Relatório da Visita Técnica ao Complexo Viário Padre Jonas Vettoraci (Viaduto de Sobradinho)

COMISSÃO DE TRANSPORTE E MOBILIDADE URBANA

Figura 11 - Faixas de travessia de pedestre quase ilegíveis.

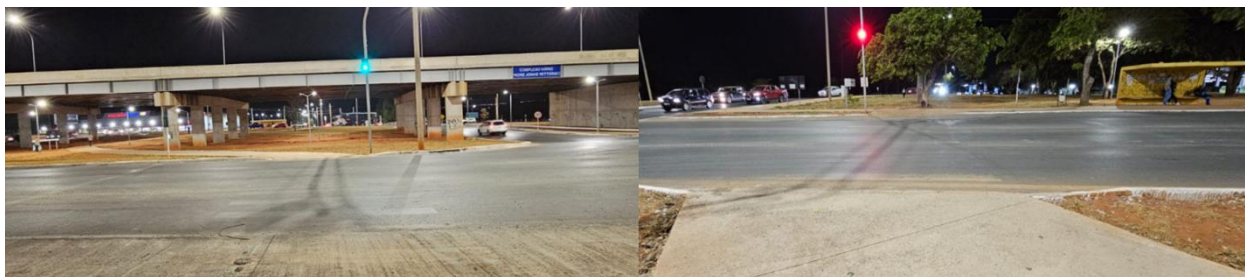
Quanto à sinalização horizontal, as faixas de travessia de pedestre, bem como as marcas de áreas de pavimento não utilizável estão quase ilegíveis:

- a) correção das partes danificadas dos passeios e calçadas (item 2.1.3);
- b) manutenção das sinalizações horizontais em razão de estarem pouco legíveis (item 2.1.4);

Figura 16 - Rampas com alicive excessivo.

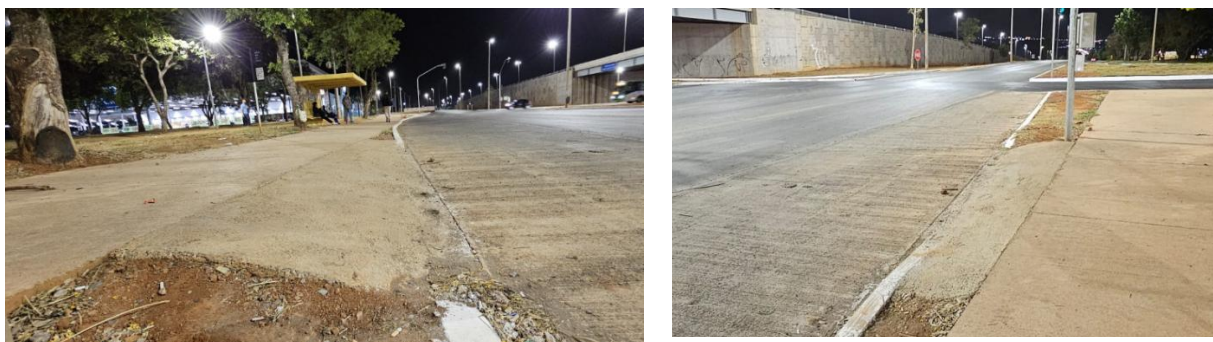
Em relação aos abrigos de passageiros, foi verificado que as rampas de acesso a esses equipamentos públicos estão em desconformidade com as normas de acessibilidade previstas na NBR 9050/2015 e na NBR 16537/2016, emitidas pela Associação Brasileira de Normas Técnicas (ABNT), sobretudo em razão da inclinação delas superior a 8,33%, da falta de piso tátil de alerta e pelo motivo de uma das rampas estar atingindo a pista de rolamento. Lembrando que essas normas são de observância obrigatória, consoante art. 5º da Lei Nacional nº 10.098/2000.

- d) adequação das rampas às normas de acessibilidade (item 2.1.6);
- e) instalação de piso tátil, conforme normas de acessibilidade, para orientar o trajeto de pessoas com deficiência visual nos passeios e calçadas em direção aos pontos de ônibus (item 2.1.6);

Figura 18 - Passeio de ligação ao abrigo sem piso tátil.

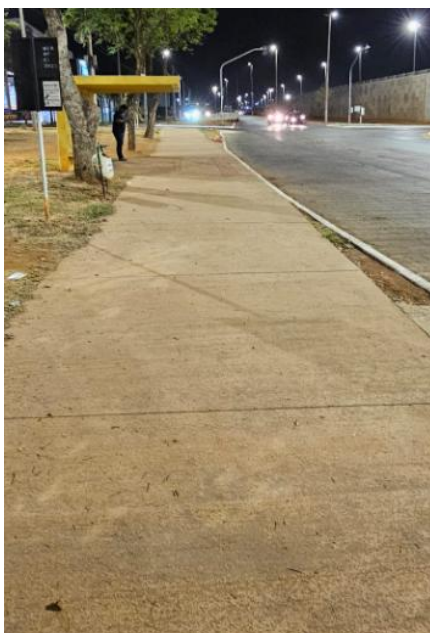
Além disso, foi observado haver piso tátil somente no abrigo de passageiros, inexistindo essa sinalização para pessoas com deficiência visual nos trajetos em direção a esse equipamento público.

Figura 21 - Área sem calçamento, onde há desembarque/embarque.

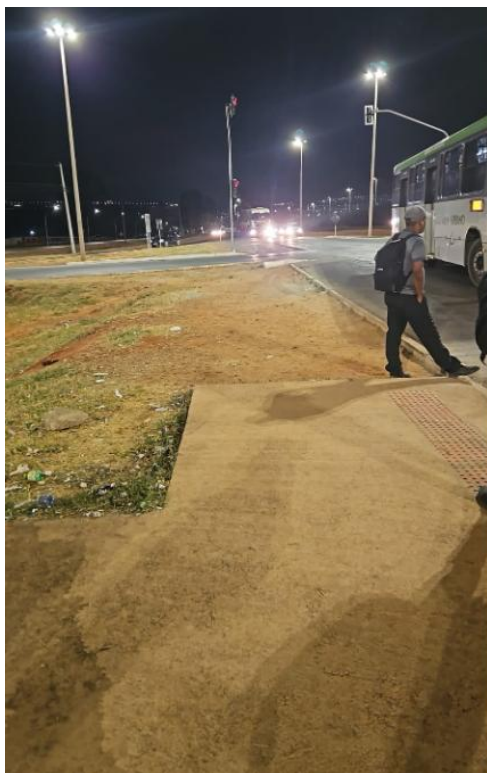
Ainda nesse local, foi visto desembarque de passageiros onde não há calçamento, o que dificulta a caminhada, em especial, daquelas com mobilidade reduzida, vulnerando a segurança e a integridade física das pessoas.

- f) adequação do recuo do ponto de parada para embarque sentido Planaltina, para comportar as manobras e paradas dos ônibus (item 2.1.6);
- g) extensão da calçada do abrigo de passageiros do ponto sentido Planaltina (item 2.1.6);

Figura 26 - Imagem demonstrando a vegetação do local.

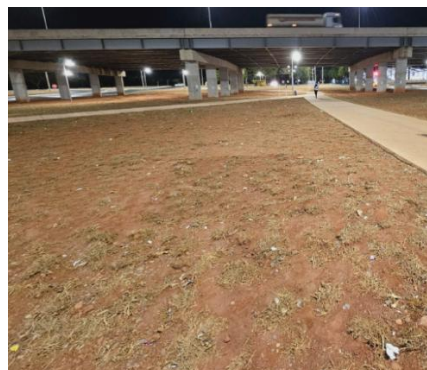
Aparentemente, foi realizado plantio de grama no local. No entanto, até o momento, não há indícios de que tenha sido plantada a quantidade de árvores prevista na página 5 da memória de cálculo vinculada à contratação da obra.

- j) execução do plantio de árvore em conformidade com o estabelecido no contrato da obra (item 2.1.8);
- k) implantação de infraestrutura cicloviária no local, abrangendo ciclovias e paraciclos cobertos, para propiciar a integração entre ônibus e ciclomobilidade na região (item 2.2);
- l) adoção de medidas para evitar congestionamento no local, inclusive mediante inauguração do BRT (item 2.3).
